Advies sociale veiligheid Lupinehof

Alphen aan den Rijn

Amsterdam, 9 oktober 2009

Bijlage 1 Sterke punten en risico's huidige situatie

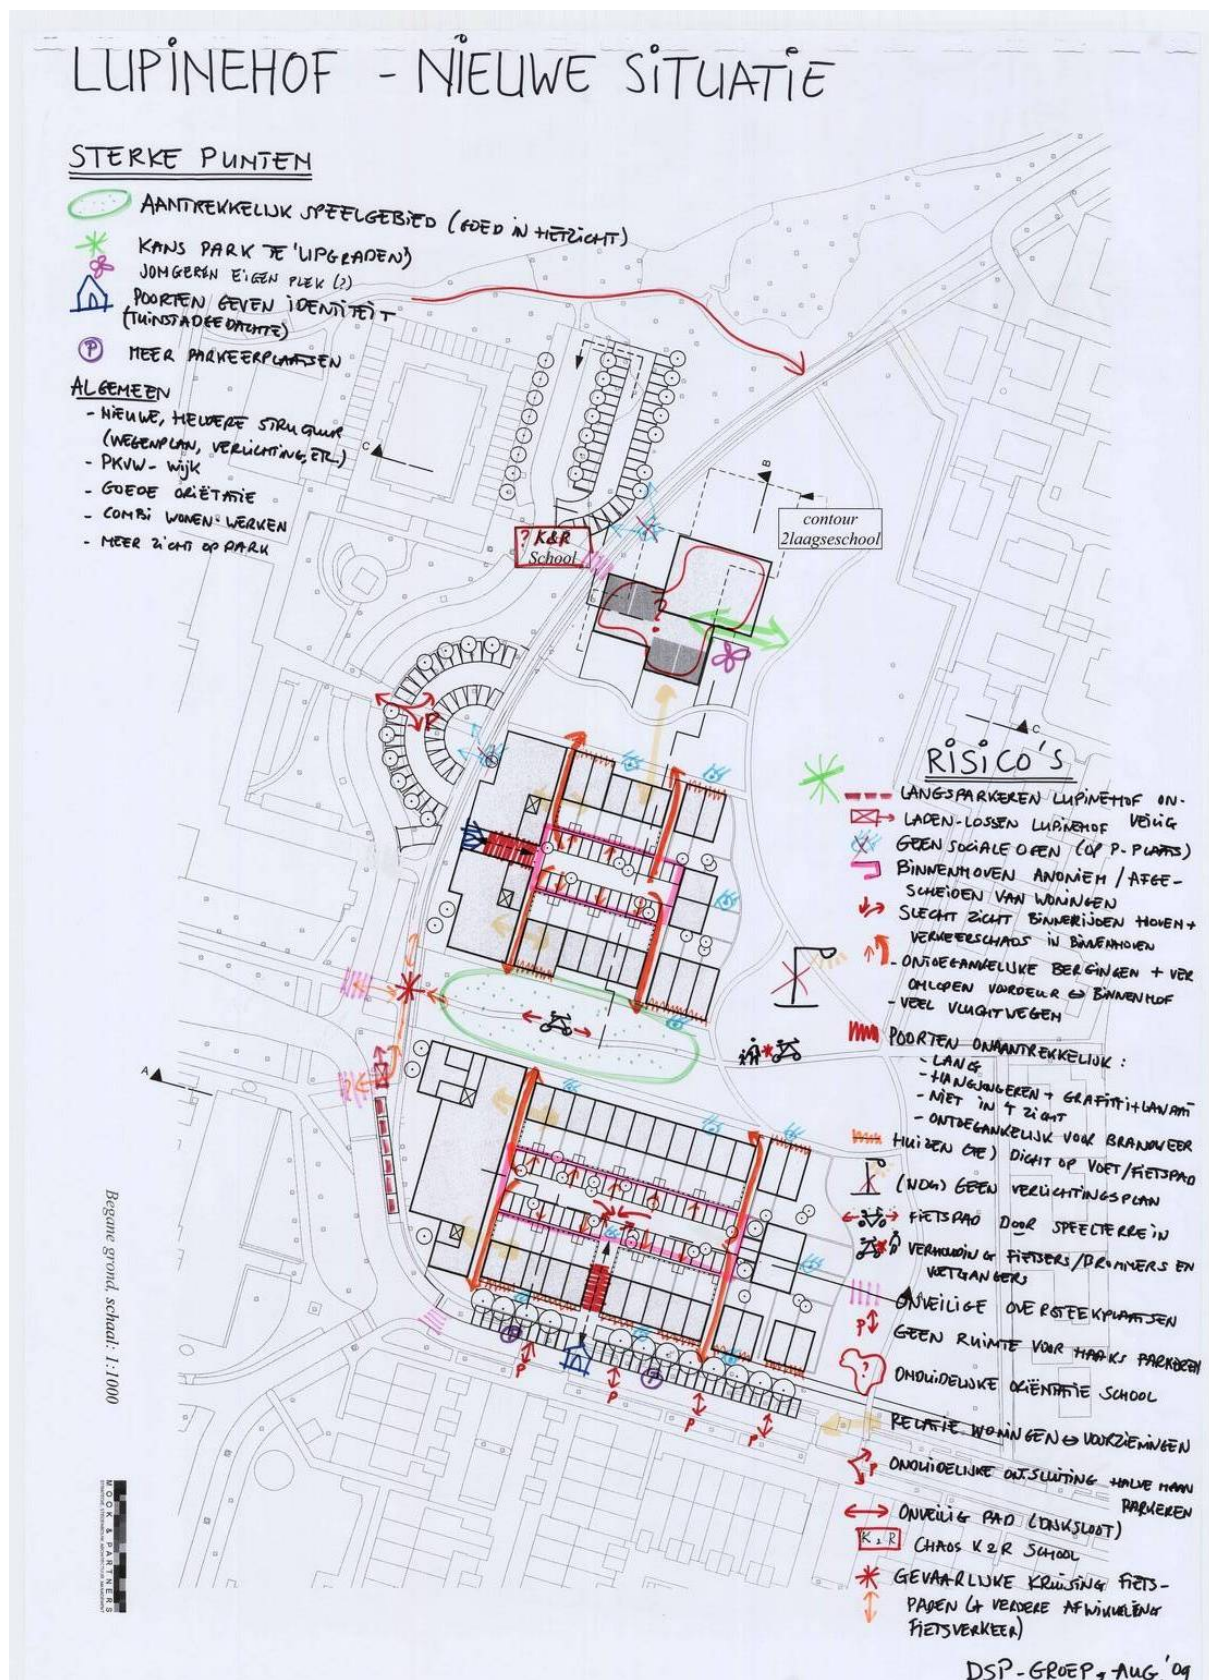
In de huidige situatie spelen een aantal knelpunten die om aandacht vragen. Het betreft zowel sociale veiligheid als verkeersveiligheid. We geven hier de punten weer die in de workshop werden besproken.

- Het vele hoge groen, vooral de bomen tussen de flats aan de westzijde van het park, belemmert de sociale controle op geparkeerde auto's, fietspaden en park.
- Het park is 's avonds en 's nachts matig (wisselend) verlicht. Dit geeft op sommige plekken een onveilig gevoel.
- Het licht van aanwezige lantaarns wordt op diverse plekken afgevangen door opgaand groen.
- Er is sprake van inbraken via de achterkanten (parkzijde) van de school en van de Lupinehof (bij bossage).

- In de woonbuurt aan de oostzijde is, nabij de ingang van het park, sprake van parkeeroverlast veroorzaakt door de medewerkers en patiënten van de voorzieningen. De school en de medische praktijk werden vooral genoemd. (Overigens werd door enkele deelnemers van de workshop hieraan toegevoegd, dat bewoners van het Ericapark ook niet altijd goed gebruik maken van de eigen parkeervoorzieningen.)
- Men ervaart op deze plek ook overlast omdat de ingang van het park als Kiss & Ride plek wordt gebruikt door ouders van de schoolgaande kinderen, die vanaf daar te voet door het park naar school lopen.

- Alle voorzieningen hebben een eigen stuk buitenruimte, die vervolgens zijn afgezet met verschillende (soorten) hekken.
- De oriëntatie vanaf de Lupinesingel op de verschillende voorzieningen is overzichtelijk; in het park, met zijn vele slingerende paden, kunnen passanten makkelijk in de war raken.

- Het hele plangebied maakt een amorse, wat rommelig indruk, met panden uit de jaren '60 en '70, die niet allemaal even goed zijn onderhouden.
- Buurtbewoners voelen zich op de parkeerplaatsen bij de meest noordelijke flat onveilig. Het is er vaak stil omdat ze aan een doodlopende straat liggen en omdat er slecht zicht op is (beperkt door groen en omdat de naastgelegen voorzieningen 's avonds en 's nachts niet worden gebruikt).
- Het speelveldje ten zuiden van de noordelijkste flat is een hangplek geworden, wat als onplezierig wordt ervaren.
- De fietsroute vanaf de noordzijde van het park in westelijke richting (nog vóór de Dijkslot naar de President Kennedylaan) wordt als sociaal onveilig ervaren.

- Aan de westzijde van het plangebied is ter hoogte van de Parelvisserweg sprake van gevaarlijke verkeerspunten voor overstekende kinderen die naar school gaan.

- Het oversteken van de Lupinesingel ter hoogte van de bocht (bij afslag Wederikstraat) is verkeersonveilig. Door bewoners wordt het kruispunt Wederikstraat/Lupinesingel als geheel als gevaarlijk omschreven. Bij de politie zijn overigens geen feiten bekend over ongelukken op dit kruispunt.

Bijlage 3 Maatregelen en alternatieven

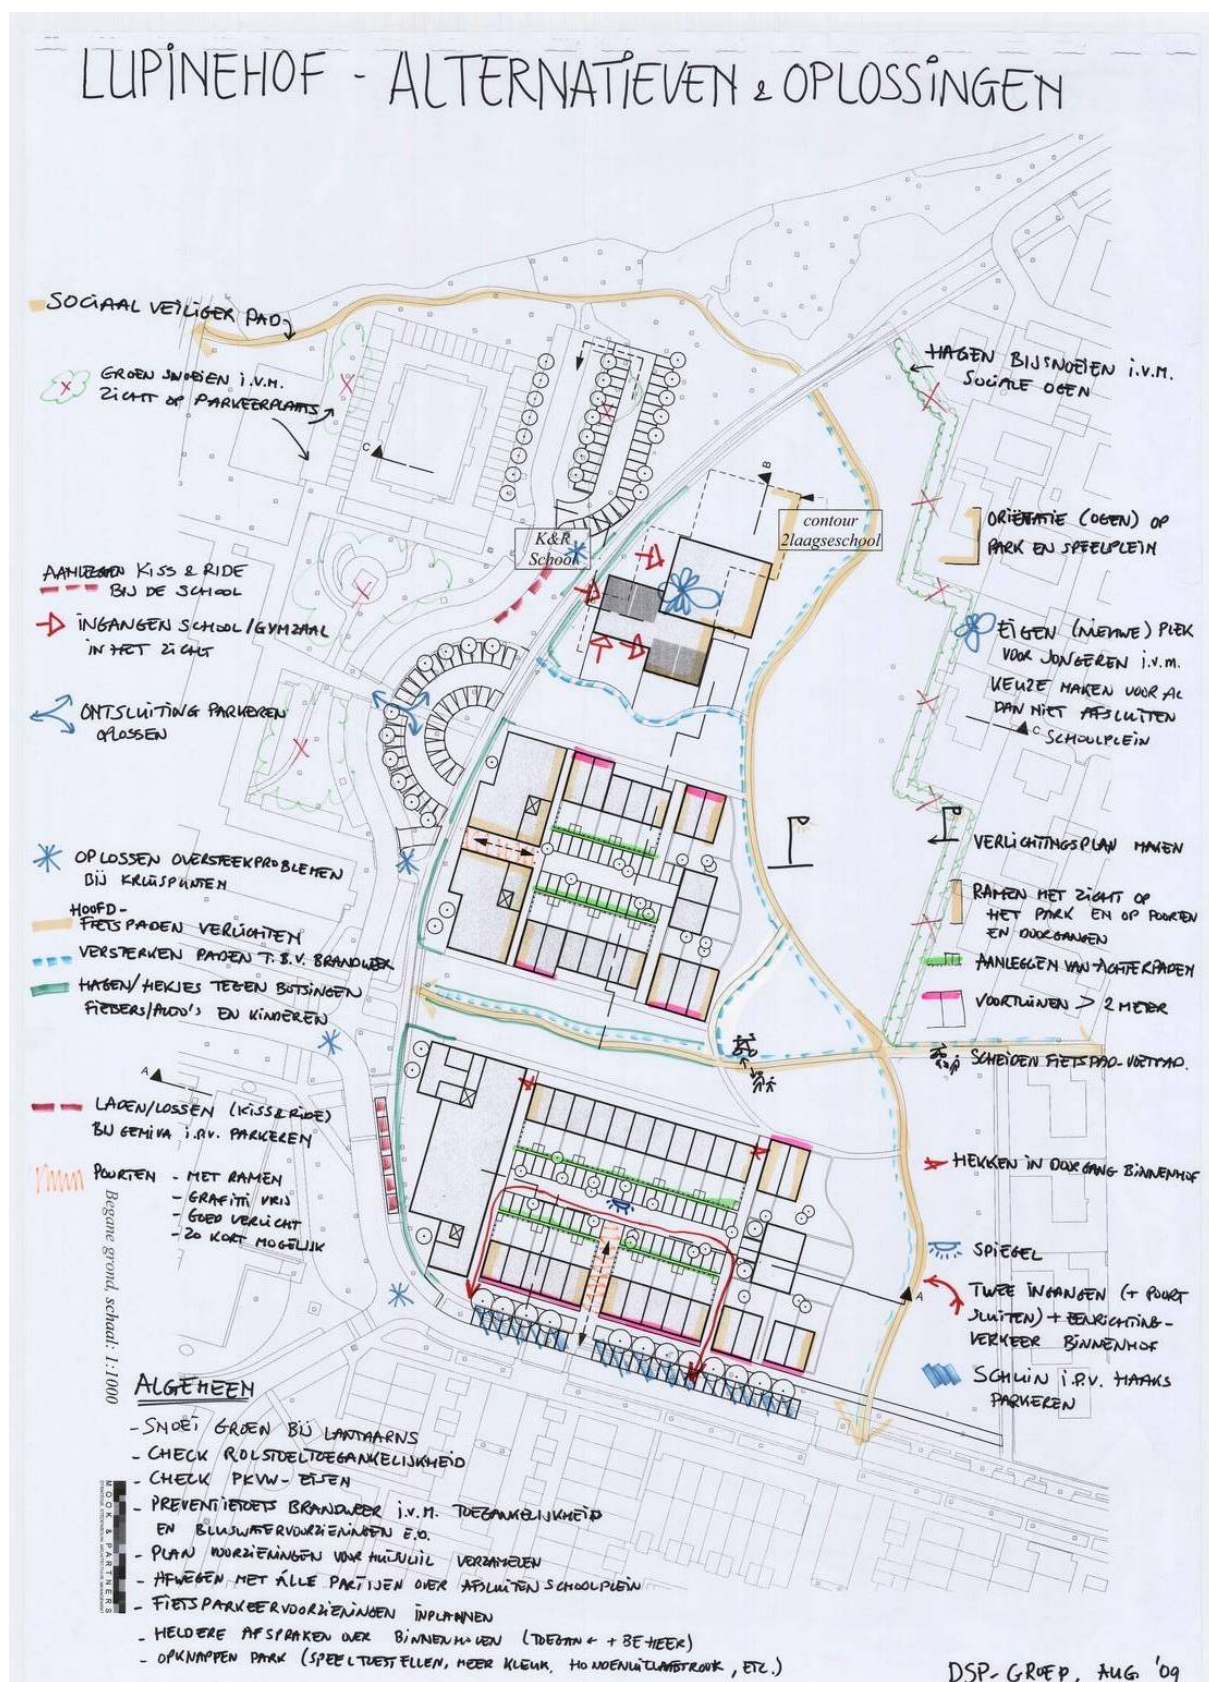
- De binnenhoven zijn relatief anoniem gebied, alleen bedoeld voor parkeren; de sociale controle zal hier beperkt zijn. De pergola-achtige omheining van de achtertuinen kan het uitzicht vanuit de woningen op de openbare ruimte belemmeren (de mate waarin dat het geval zal zijn is afhankelijk van de uitwerking). Dat betekent een risico op autocriminaliteit en een risico op woninginbraak. Daders kunnen ongezien hun gang gaan.

- Het geplande langsparkeren in de bocht van de Lupinesingel wordt als onveilig gezien; er is ter plekke te weinig overzicht.
- De entree van Gemiva-gebouw Lupinehof ligt aan deze bocht. Dat betekent dat hier ook in- en uitparkeren zal plaatsvinden, bijvoorbeeld door busjes of voor het laden en lossen van goederen. Dit kan voor (extra) verkeerproblemen zorgen.
- Er is geen zicht op de (nieuwe) parkeerplaatsen aan de westzijde van het plangebied.

- Voor de brandweer is de toegang naar de woningen via de poorten onwenselijk; de manoeuvreerruimte is onvoldoende (denk aan minimale doorgangsmaten en draaicirkels). Rondom de bouwblokken zijn geen voorzieningen getroffen opdat brandweer, verhuishagens en nooddiensten tot bij de voordeur kunnen komen.

- Snoei het bestaande groen op de plekken waar het het zicht ernstig belemmert, zoals de bomen tussen de flats aan de westzijde en het park die het zicht op de parkeerplaats beperken. Verlaag ook de hagen tussen de huizen aan het Ericapark en het park; hierdoor wordt het zicht op het parkgebied en de nieuwe parkeerplaatsen vergroot. De aanwezigheid van het vele groen wordt door alle partijen als een kwaliteit van het hele studiegebied genoemd; snoeien en verwijderen van groen dient dus zorgvuldig te gebeuren.

- Het langsparkeren in de bocht van de Lupinesingel, voor de entree van Lupinehof is uitvoerig besproken, vanuit overwegingen van verkeersveiligheid (zicht) en gebruik. Er is grote druk op de paar plaatsen die hier mogelijk zijn, omdat meerdere functies gecombineerd worden: laden en lossen, Gemiva-busjes, bezoekers De Hoed en particuliere invalidenparkeerplaatsen. Bovendien zijn er op dit moment geen beperkingen voor openbaar bewoners-parkeren. Er moet allereerst een keuze gemaakt worden waar de particuliere invalidenparkeerplaatsen moeten komen: voor de entree, direct om de hoek voor de woningen aan de Lupinesingel (zuidzijde) of op het binnenhof van het woonblok. Dan zou een achter- of zij-ingang van Lupinehof wenselijk zijn. Verder moet nader uitgezocht worden of de plaatsen voor de entree van Lupinehof een beperkte bestemming krijgen als parkeerplaatsen voor 'Laden en lossen' of als 'Invalidenparkeren'. Dit zou het openbaar parkeren door omwonenden kunnen beperken, echter ook beperkingen opleveren voor bezoekers van De Hoed. Bovendien vraagt dat om goede handhaving. Deze kwestie zal door de gemeente worden onderzocht. We geven nog ter overweging mee om de driehoekige strook grond voor Lupinehof in de verdere uitwerking te betrekken.

- Maak geen voordeuren van woningen in de poorten.
- Ten behoeve van bereikbaarheid van alle woningen voor brandweerwagens, en tevens voor ambulances en verhuishuizen, dienen de fiets- en voetgangersroutes rondom de complexen geschikt te worden gemaakt voor zware belasting (en voldoende draai- en opstelruimte te bieden).
